改善箇所説明図

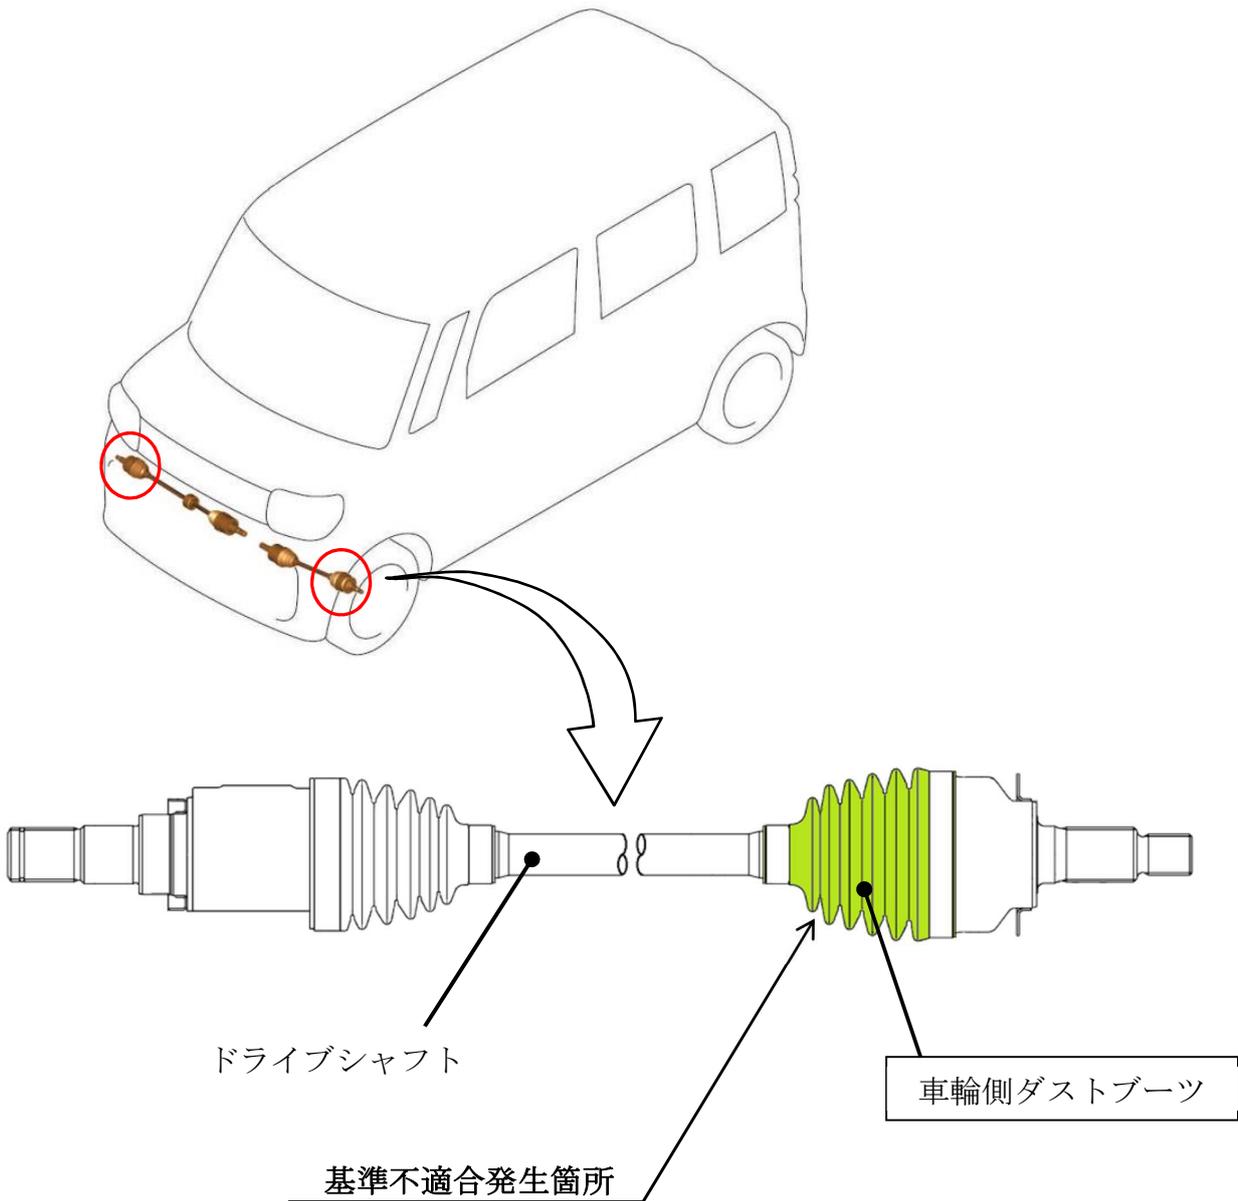
ドライブシャフトのダストブーツにおいて、製造工程における温度管理が不適切なため、接合部の強度が不足しているものがある。そのため、亀裂が発生し、ダストブーツ内のグリスが漏れ、最悪の場合、走行できなくなるおそれがある。

全車両、当該ダストブーツの製造ロット番号を確認し、対象となるロット番号のものは良品に交換する。また、当該ダストブーツに損傷があるものはドライブシャフトアッシを新品に交換する。

識別：ID プレートに白金色のシールを貼付する。
